CENTRUM
INNOWACYJNOŚCI

Wielobranżowy projekt budowlany i wykonawczy opracowany w okresie 2008-2010 przez pracownię Portal - pp sp. z ograniczoną odpowiedzialnością spk. Zmiany w zakresie opisanym na rysunkach i w opisie wprowadzone w sierpniu i wrześniu 2012

KOMPLEKS ZABUDOWY USŁUGOWEJ NA POTRZEBY SZCZECIŃSKIEGO PARKU NAUKOWO-TECHNOLOGICZNEGO PRZY UL. NIEMIERZYŃSKIEJ W SZCZECINIE

RZUT I PIĘTRA - zmiany

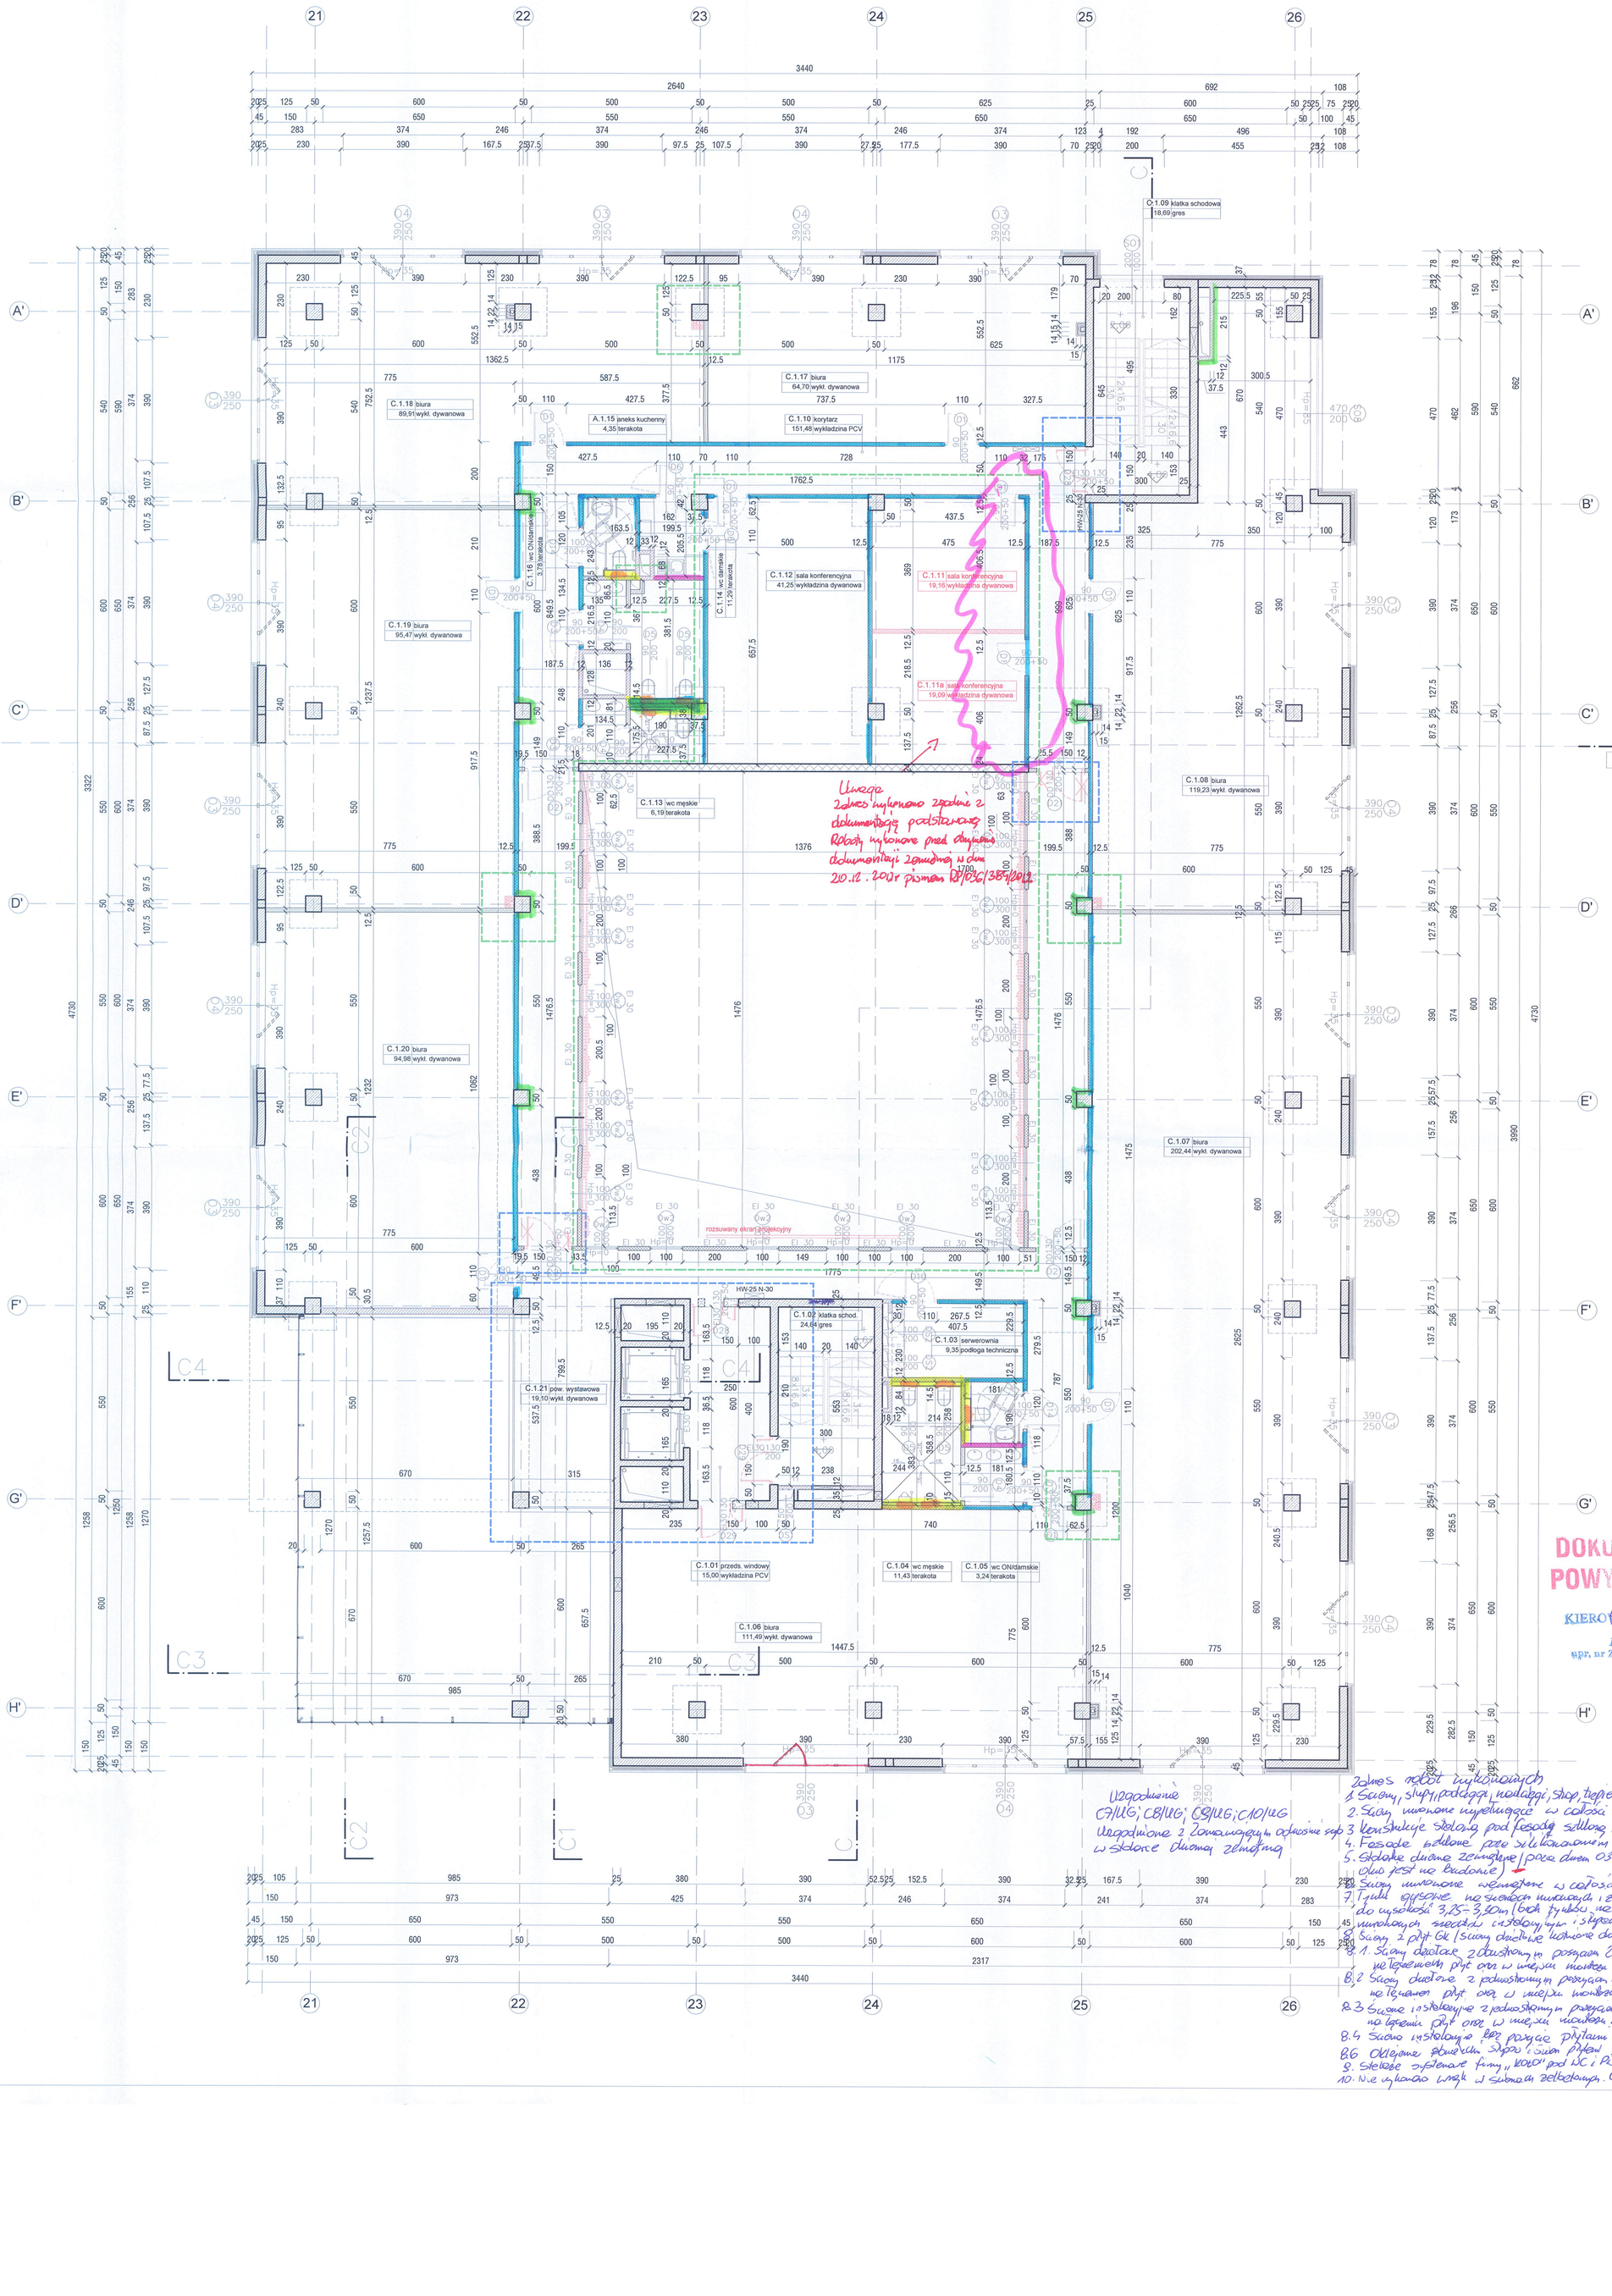
- Zmiana podziału i funkcji podstawowej pomieszczeń na parterze budynku (z funkcji biurowej na pomocniczą dla funkcji konferencyjnej)
- Wprowadzenie akustycznych ścian mobilnych (np. typu Hufcor) w miejsce ścian stałych z płyt g –k .

- Korekta układu sufitów podwieszanych, opraw oświetleniowych i anemostatów.
- Poszerzenie (oraz dodanie dodatkowych) drzwi do wydzielonych na parterze pomieszczeń (4 szt. drzwi D 37 oraz dodatkowe drzwi D 33)

- Zmiana układu i funkcji małych sal konferencyjnych i pom. socjalnego na parterze na dodatkowe sanitariaty, dwa pokoje dla tłumaczy konferencyjnych, pomieszczenie techniczne oraz magazyn (wraz z elementami wykończenia i wyposażenia wnętrz, oświetleniem, itp.) Wykoananie przeszklonych otworów pomiędzy pom. dla tłumaczy i technika a atrium.

- Wprowadzenie dodatkowego kanału wentylacyjnego 30 x 30 cm na potrzeby nowych sanitariatów.
- Wydzielenie ścianą systemową w ślusarce aluminiowej (częściowo przeszkloną) w holu wejściowym pomieszczenia ochrony (na tyłach recepcji) z drzwiami przeszklonymi jednoskrzydłowymi D 34.

- Korekta lady recepcyjnej.
- Rezygnacja z 5 sztuk drzwi dymoszczelnych (D21) na parterze, I i II piętrze.
- Wydzielenie galerii na I piętrze od przestrzeni atrium ścianami stałymi (układ przeszkleń i ścian pełnych jak w projekcie pierwotnym) o odporności EI30. Rezygnacja z balustrad wzdłuż galerii.

- Rezygnacja z balustrad szklanych oraz kurtyn przeciwdymowych wydzielejących fragmenty korytarzy (na I i II piętrze) od przestrzeni holu wejściowego, na rzecz ścian szklanych pełnej wysokości i odporności EI 30.

- Zmiana szerokości w świetle (na 130cm) i materiału (z aluminium na stal) drzwi D 28.
- Zmiana szerokości w świetle (na 130cm) i materiału (z aluminium na stal) drzwi z przedsionków do klatki schodowej (D 29)

- Zmiana szerokości w świetle (na 130cm) drzwi zewnętrznych Dz1 i Dz1*.
- Zamiana drzwi D 17 z holu do atrium (na parterze) na szersze – D 37a.
- Zamiana toalety dla osób niepełnosprawnych na II piętrze na łazienkę z natryskiem (pom. C.2.18).

- Podział sal konferencyjnych na I i II piętrze na 4 mniejsze)
- Zmiana wpustów dachowych na podgrzewane (typu SITA TRENDY lub równoważne) oraz (w przypadku już wykonanych wpustów) – wprowadzenie ogrzewania za pomocą kabla grzewczego.
